Commission économique pour l'Europe

Groupe de travail des transports par voie navigable

Signalisation des voies de navigation intérieure (Résolution No 22)

Note du secrétariat

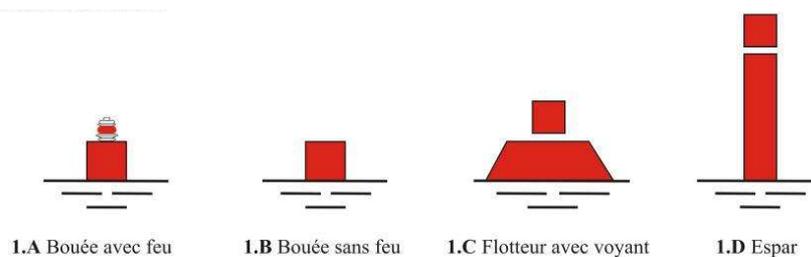
- a) *Modifier* les définitions «droite» et «gauche» dans le paragraphe 1.1.2 comme suit :

L'expression «rives gauche et droite» désigne les côtés de la voie navigable dans la direction de la source vers l'embouchure.

Pour les canaux, les lacs et les voies navigables de grande largeur, il appartient aux autorités compétentes d'en décider selon les conditions locales. Pour les canaux, il est toutefois recommandé de définir les termes «droite» et «gauche» comme s'appliquant pour un observateur tourné dans le sens où les numéros des marques kilométriques vont croissant.

Côté droit/côté gauche : les désignations «côté droit», «côté gauche» de la voie navigable ou du chenal s'entendent pour un observateur tourné vers l'aval. Pour les canaux, les lacs et les voies navigables de grande largeur, les termes «côté droite» et «côté gauche» sont définis par les autorités compétentes.

2.1.1 Côté droit du chenal

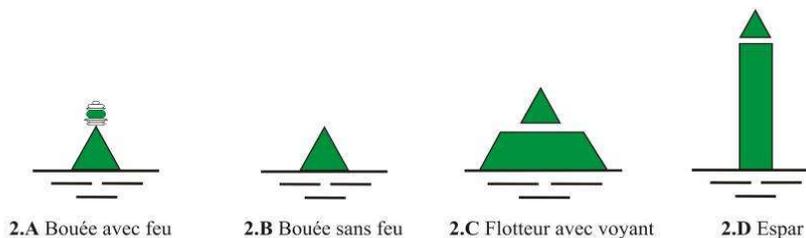
- a) *Modifier* la sous-section 2.1.1, «Côté droit du chenal» comme suit :

Couleur : rouge

Forme : bouée cylindrique ou bouée avec voyant ou espar

Voyant (le cas échéant) : cylindre rouge

Feu (le cas échéant) : feu rouge rythmé

2.1.3. Bifurcation du chenal

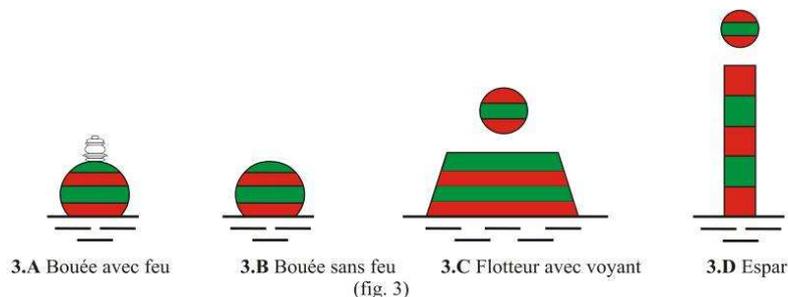
c) *Modifier* la sous-section 2.1.3, «bifurcation du chenal» comme suit :

Couleur : à bandes horizontales rouges et vertes

Forme : bouée sphérique ou bouée avec voyant ou espar

Voyant (le cas échéant) : sphère à bandes horizontales rouges et vertes

Feu (le cas échéant) : feu blanc scintillant continu ou feu blanc isophasé (éventuellement à éclats groupés par trois)

(fig. 4)

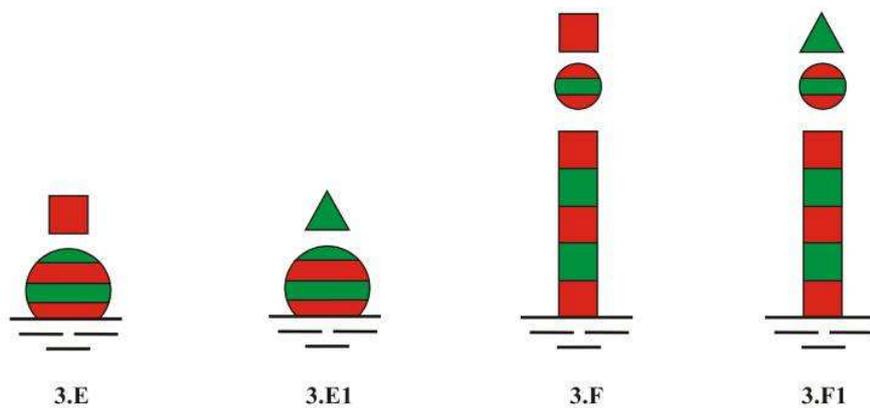
Le cas échéant, un voyant cylindrique rouge ou un voyant conique vert placé au-dessus de la marque de bifurcation indique de quel côté il est préférable de passer (chenal principal). La marque porte alors selon le cas un feu rouge rythmé ou un feu vert rythmé.

Une lettre "P" peinte en blanc sur les bouées décrites aux paragraphes 1 et 2 indique que le chenal longe une zone de stationnement. Si les bouées portant la lettre "P" sont dotées d'un feu, le rythme de ce feu est différent de celui des feux des autres bouées mouillées à la limite du chenal.

5.F
(fig. 6)

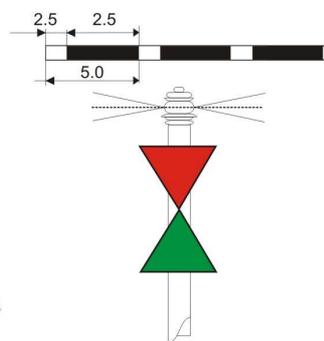
2. Côté gauche

Couleur : vert
Forme : poteau avec voyant
Voyant : cône vert, pointe en haut
Feu (le cas échéant) : feu vert rythmé.

(fig. 7)

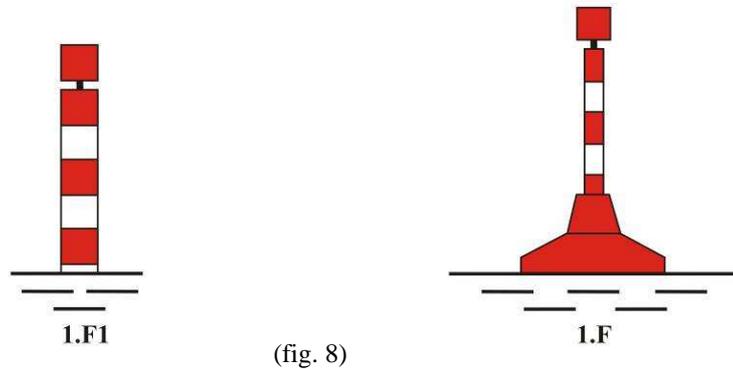
3. Bifurcation

Couleur : rouge/vert
Forme : poteau avec voyant
Voyant : cône rouge, pointe en bas
au-dessus d'un cône vert, pointe en haut

Feu (le cas échéant) : feu blanc scintillant continu ou feu blanc isophasé (éventuellement à éclats groupés par trois)

Les cônes ci-dessus peuvent être remplacés par des panneaux triangulaires avec fond blanc et bordure rouge ou verte.

(fig. 8)

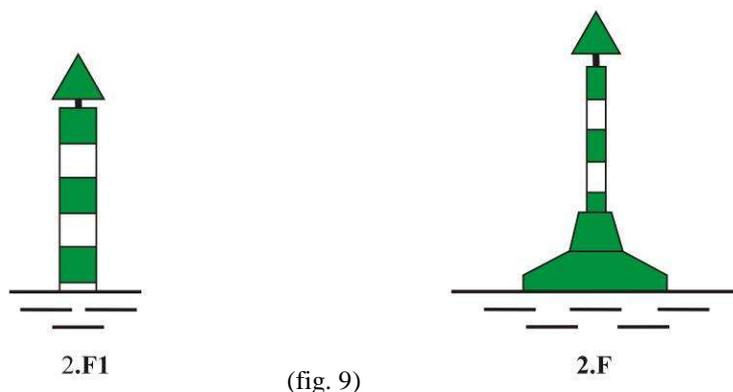
1. Côté droit

Couleur : bandes horizontales rouges et blanches

Forme : bouée-espar ou espar

Voyant : cylindre rouge

Feu (le cas échéant) : feu rouge rythmé
En général avec réflecteur radar.

(fig. 11)

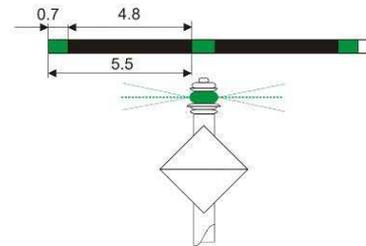
2. Chenal proche de la rive gauche

Couleur : vert/blanc

Forme : poteau avec voyant

Voyant : panneau carré (ayant ses diagonales horizontales et verticales) peint en vert pour la moitié supérieure et en blanc pour la moitié inférieure

Feu (le cas échéant) : feu vert rythmé.

(fig. 12)

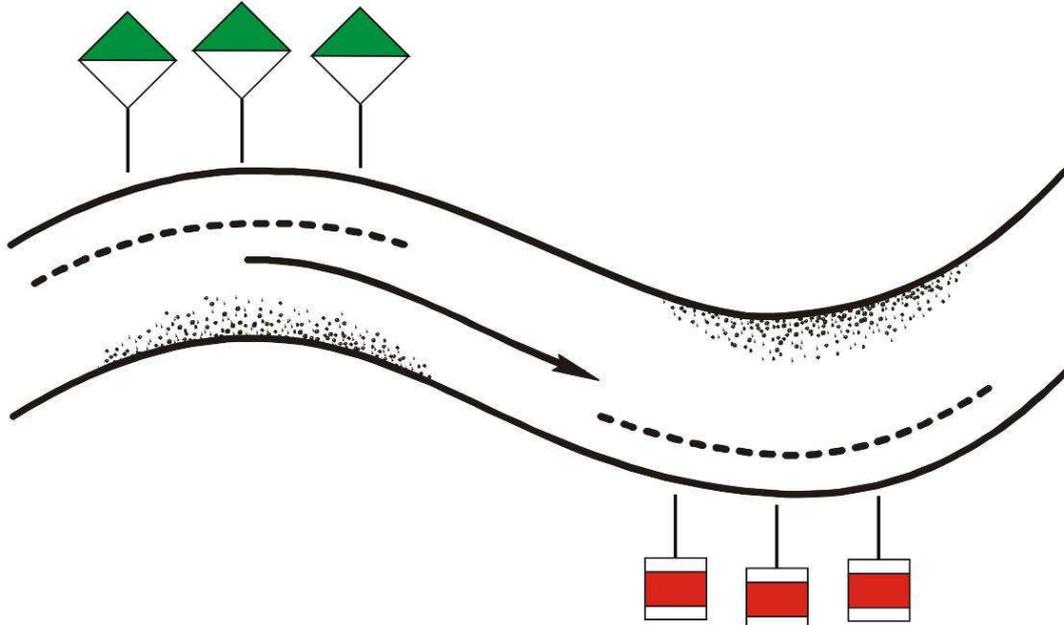
3. Utilisation des signaux

(fig. 13)

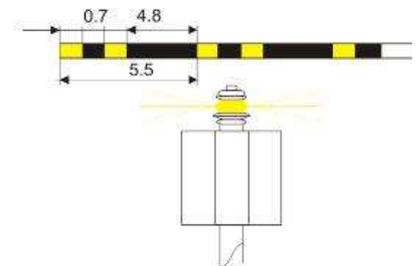
1. Rive droite

Couleur : jaune/noir

Forme : poteau avec voyant

Voyant : panneau carré jaune (ayant ses côtés horizontaux et verticaux), avec une bande centrale verticale noire

Feu (le cas échéant) : feu jaune à éclats ou à occultations, à caractéristique paire - à l'exception du rythme à éclats groupés par deux.

(fig. 15)

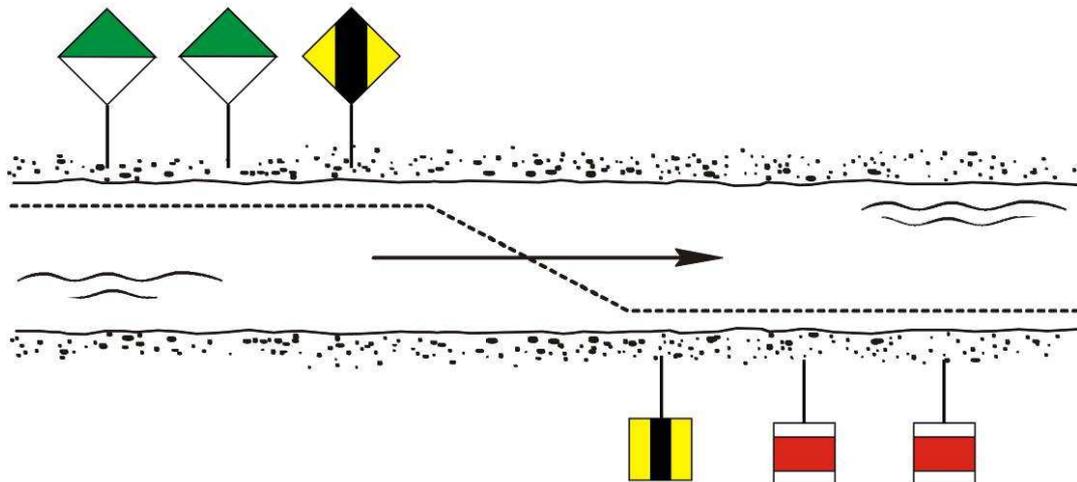
3.1 Simple indication d'une traversée

(fig. 16)

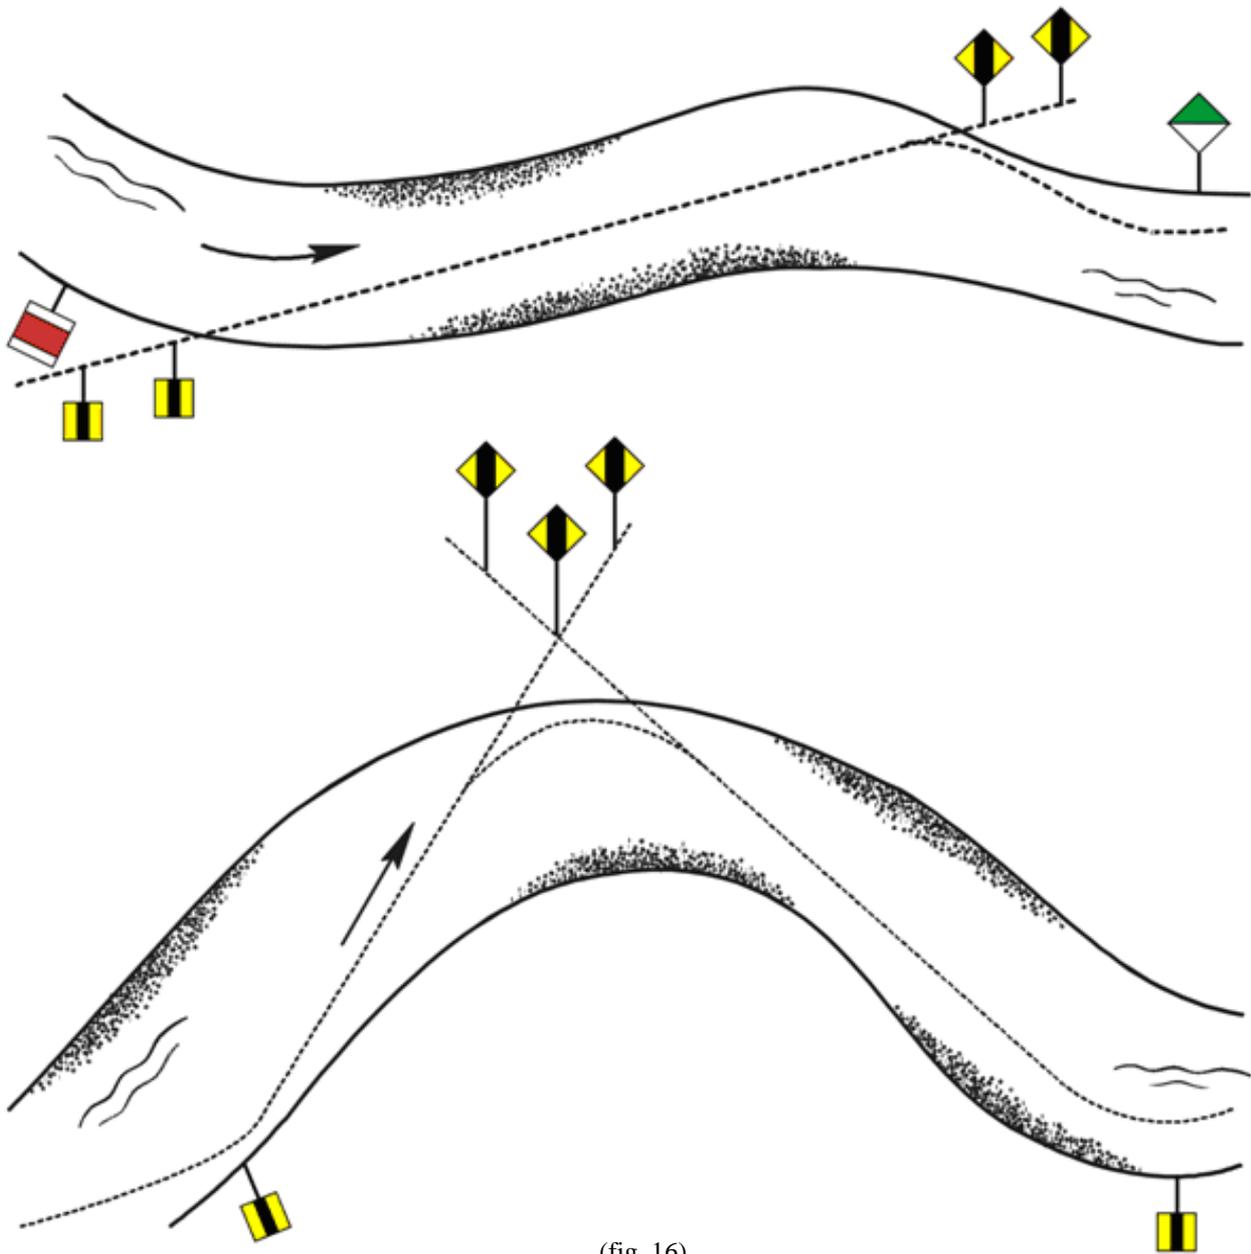
3.2 Indication de l'axe d'une longue traversée

Deux signaux identiques, placés sur la même rive l'un derrière l'autre, le premier étant situé plus bas que le second, forment un alignement marquant l'axe d'une longue traversée.

Feux (le cas échéant) : jaunes (le feu antérieur et le feu postérieur ont généralement le même rythme; toutefois, le feu postérieur peut être fixe).

(fig. 17)

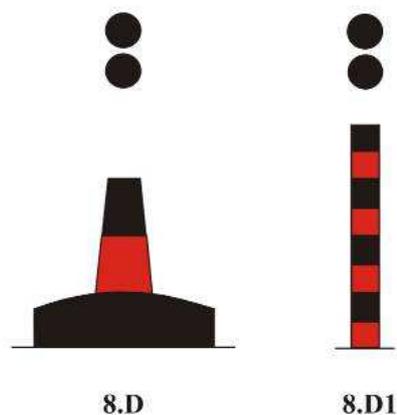
c) *Modifier* la sous-section 2.4.3.2 «Description des marques de danger isolé» comme suit :

2.4.3.2 Description des marques de danger isolé

Couleur : noir, avec une ou plusieurs larges bandes horizontales rouges
 Forme : quelconque (généralement charpente ou espar), avec voyant
 Voyant : deux sphères noires superposées
 Feu (le cas échéant) :
 Couleur : blanc
 Rythme : à éclats groupés par deux

2.4.4.2 Description des marques d'eaux saines

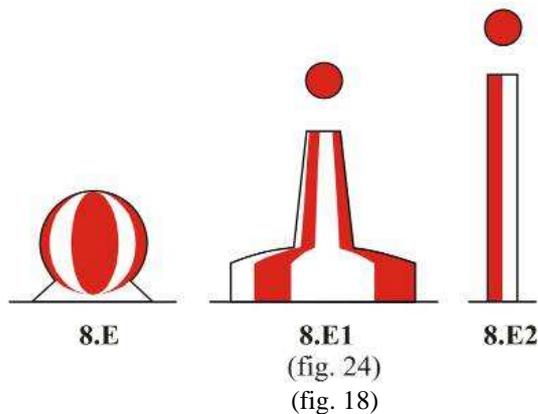
d) *Modifier* la sous-section 2.4.4.2 «Description des marques d'eaux saines» comme suit :

Couleur : bandes verticales rouges et blanches
 Forme : bouée sphérique, ou charpente ou espar avec voyant
 Voyant (le cas échéant) : une seule sphère rouge
 Feu (le cas échéant) :
 Couleur : blanc
 Rythme : isophase, à occultations régulières, à un éclat long toutes les 10 s ou lettre A de l'alphabet morse
